主旨：檢送本局107年6月28日召開「臺南市政府建造執照及雜項執照簽證項目抽查復核小組」106年第4次復核會議紀錄，請查照。

臺南市政府建造執照及雜項執照簽證項目抽查復核小組

107 年第 4 次會議(107.6.28)紀錄

B 剖立面圖 S4/S8

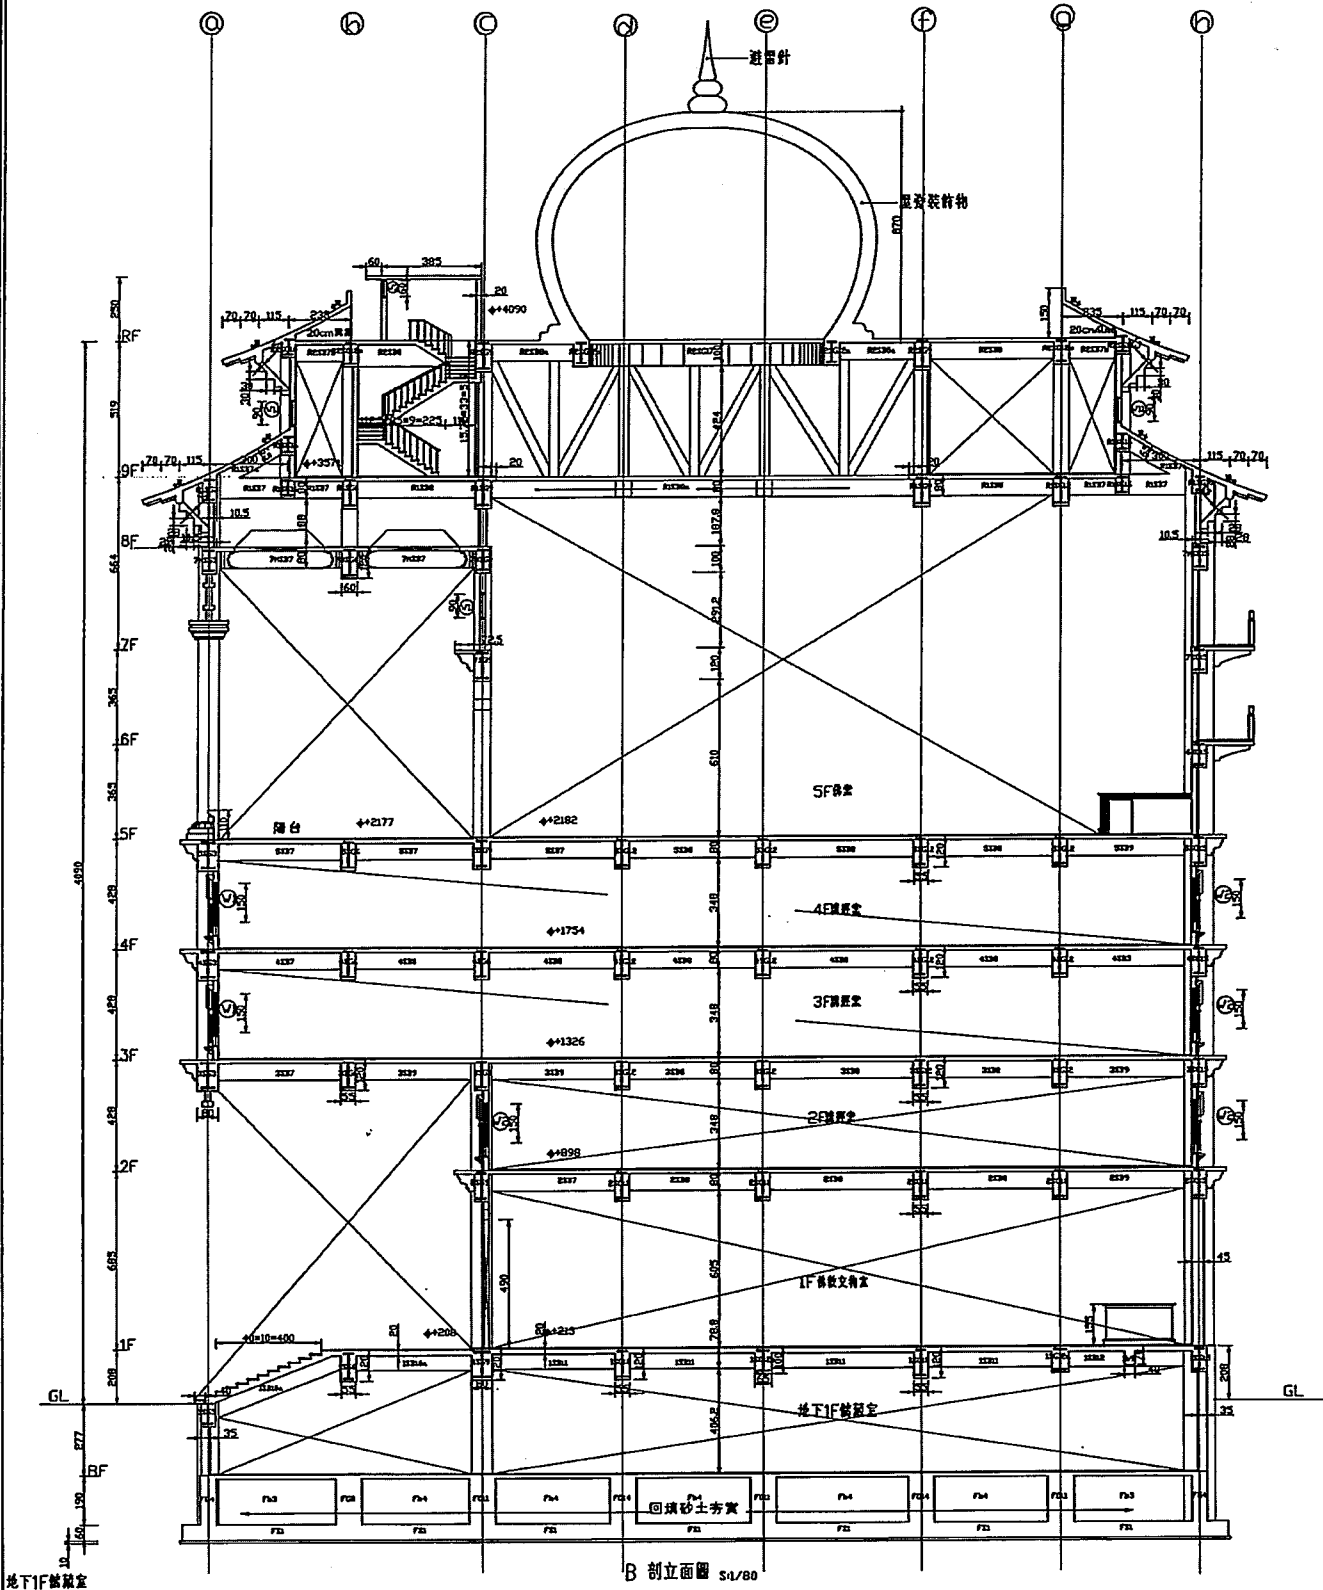
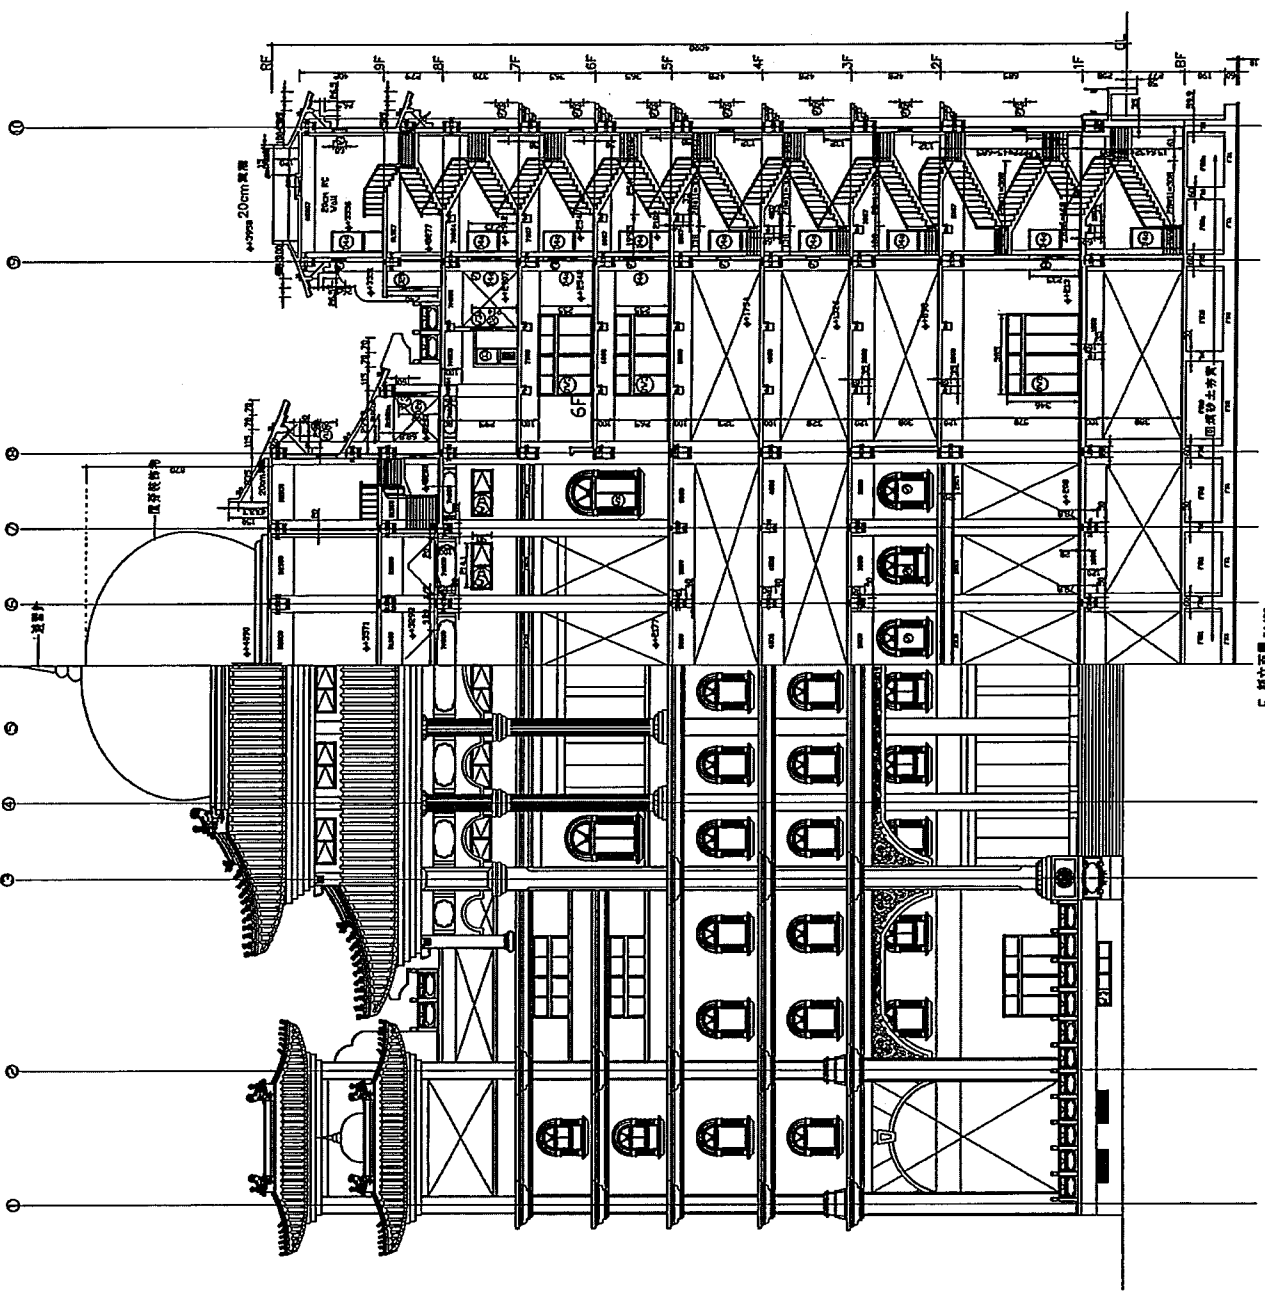
- 一、本案玄空法寺於上述土地擬建造一棟玖層寺廟(如附件 P17~P26)依本編第 167 條之 3 項規定本案於地面層、肆層及柒層設置無障礙廁所且設置無障礙樓梯及無障礙升降設備等無障礙設施通達地下層至七層各主要樓層及空間。
- 二、第捌層及第玖層空間設計作為樓梯間及儲藏室(非居室)，以容納被服、祭祀器具等宗教用品及節慶用品，係屬繁重搬運之工作及儲存場所，不適合行動不便人員進入。建築技術規則設計施工編第 167 條第 3 項規定本案實屬使用用途特殊，請准予設置無障礙樓梯、升降設備免通達第捌層及第玖層。
- 三、本案屋頂突出物避雷針及屋脊裝飾物可否依本編第一條第十款第三目不計建築物高度。

- 四、依臺南市建築執照有關特殊結構審查原則第二點第二款規定鋼筋混凝土構造且設計跨度在十八公尺以上之建築物需結構外審，本案為鋼骨構造設計跨度二十點五公尺是否需結構外審？

- 二、本案第八層及第九層僅作為樓梯間及儲藏室(非居室)使用，依本編第 167 條第 3 項規定，屬於使用用途特殊，得免設置無障礙樓梯及無障礙升降設備通達第八層及第九層？且第八層及第九層亦得免檢討設置室內無障礙通路。
- 三、本案擬於屋頂上設置圓頂造型構造物(含避雷設備)，僅作為表達宗教意象之造型語彙，其圓頂內部無法供信徒參拜或修行使用，屬於避雷針及屋脊裝飾物，依本編第 1 條第 10 款第 3 目規定，得免計入建築物高度。
- 四、本案為鋼骨構造建築物，於第一層至第四層之佛堂中殿鋼樑設計跨度為 20.55 公尺，未達到「臺南市建築執照有關特殊結構審查原則」第 2 點第 2 款規定(鋼筋混凝土構造且設計跨度在 18 公尺以上之建築物需結構外審)規模，得免辦理建築物結構委外審查。

決議：依建築師公會意見辦理。

標準層平面圖 A4 S=1/200

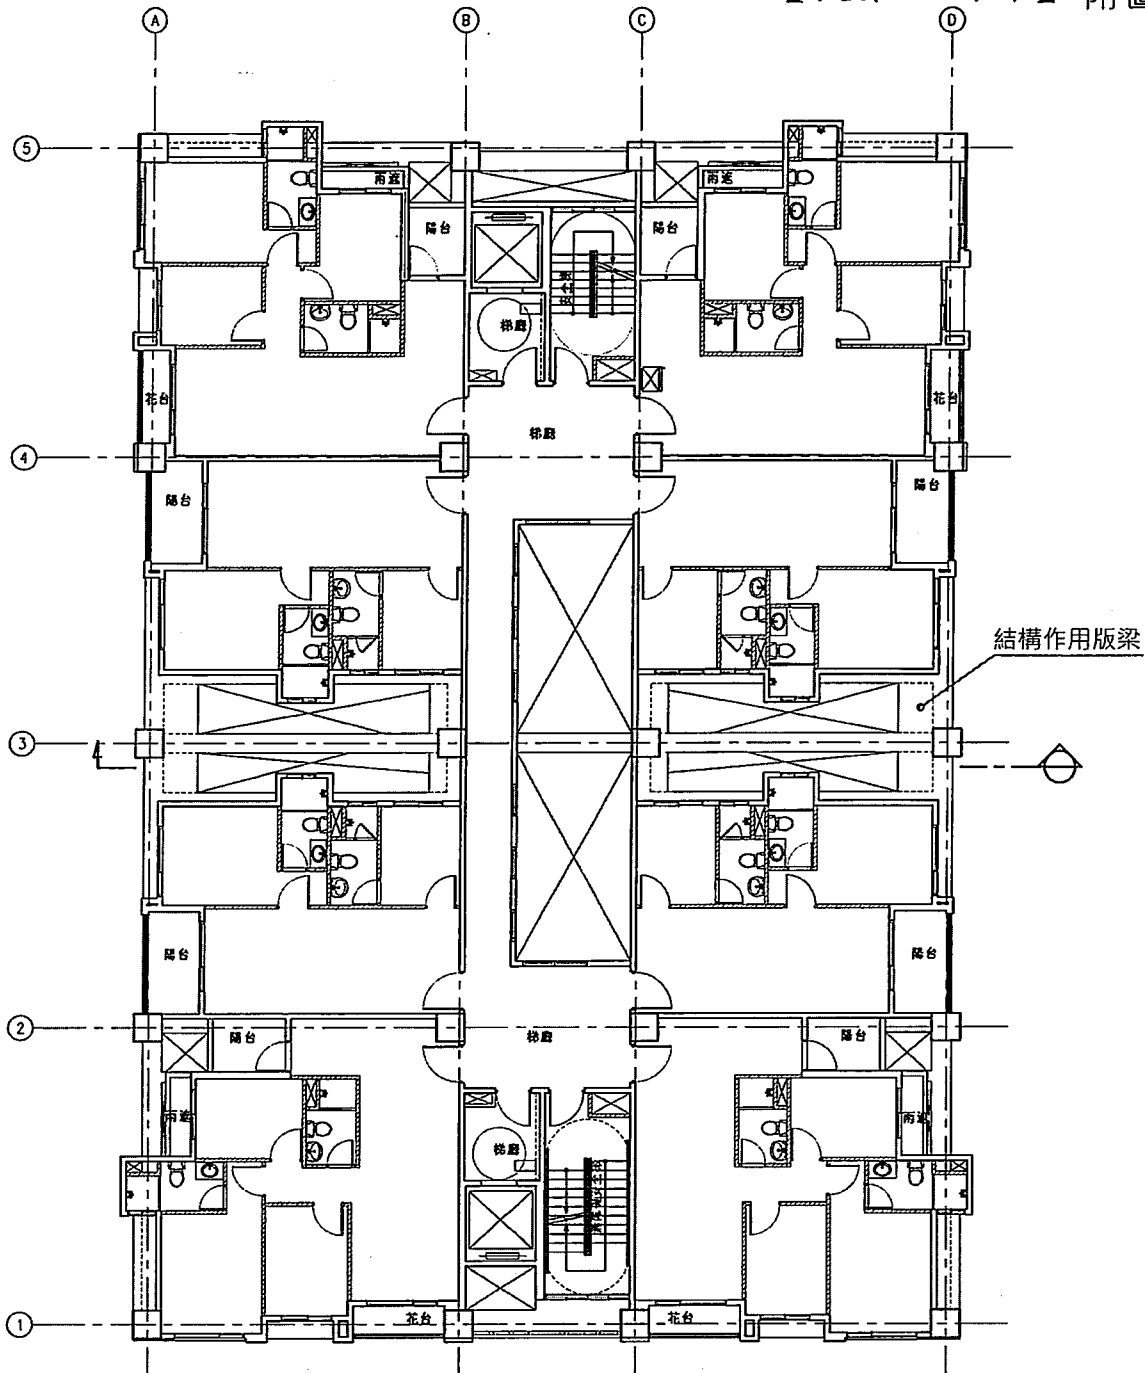
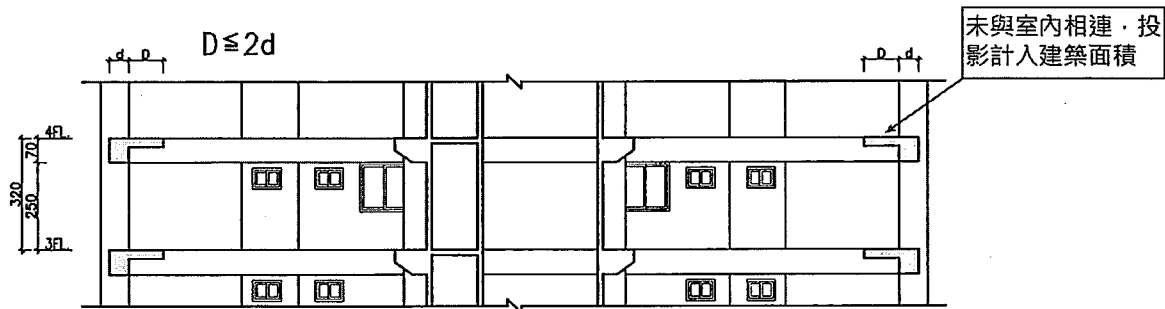
提案六：關於建築物設置結構過樑型式與面積計算疑義，詳如說明，提請討論。(提案人：臺南市建築師公會)

說明：建築物標準層平面於中段有部分挑空光井，因水平力作用考量，需設計部分版樑結構時，其有關面積計算，是否得以異形樑視之，而依過樑方式計算面積：未與室內相連之過樑，其投影計入建築面積，但不計容積與樓地板面積。

建築物因考量耐震結構需要設計「樑+版」的整體結構，且經建築物結構專業工業技師簽證者，其版(不含原樑寬)之寬度為自樑外緣起算以 2 倍樑寬為限，該「樑+版」之結構水平投影面積應計入建築面積，但不計容積與樓地板面積。

建築物因考量耐震結構需要設計「樑+版」的整體結構，且經建築物結構專業工業技師簽證者，其版(不含原樑寬)之寬度以2倍樑寬為限，該「樑+版」之結構水平投影面積應計入建築面積，但不計容積與樓地板面積。其版(不含原樑寬)之寬度超過2倍樑寬者，該「樑+版」之結構水平投影面積應全部計入建築面積，且計入容積與樓地板面積。
